## INA INFO TECHNIQUE

# Galets tendeurs réf. 531 0535 20 et 531 0819 10

## Risque de confusion

Références INA : 531 0535 20  
 531 0819 10

Photo 1 : réf. 531 0535 20 - A gauche, l'ancienne version, à droite, la nouvelle version

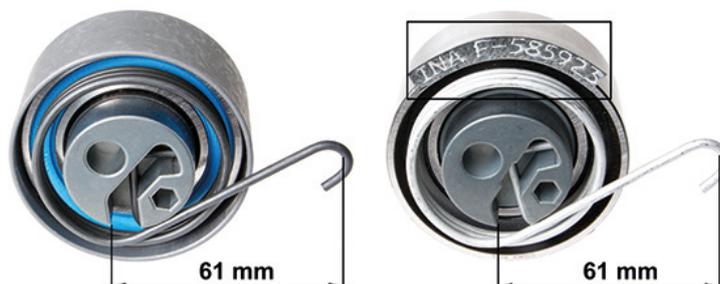
Les galets tendeurs réf. 531 0535 20 et 531 0819 10 seront remplacés par une nouvelle version aux références identiques. Les modifications apportées facilitent la différenciation des deux types.

Les signes distinctifs les plus clairs sont le marquage de la référence de production sur la pièce et la couleur de l'acier du ressort (photo 1 et photo 2).

Par ailleurs, la surface des galets de la nouvelle version est rectifiée et le ressort en acier utilisé résiste encore mieux à la corrosion.

Etant donné la ressemblance entre les deux types de galets tendeurs, il est indispensable de sélectionner la bonne application véhicule. Le montage du mauvais galet tendeur peut endommager le moteur !
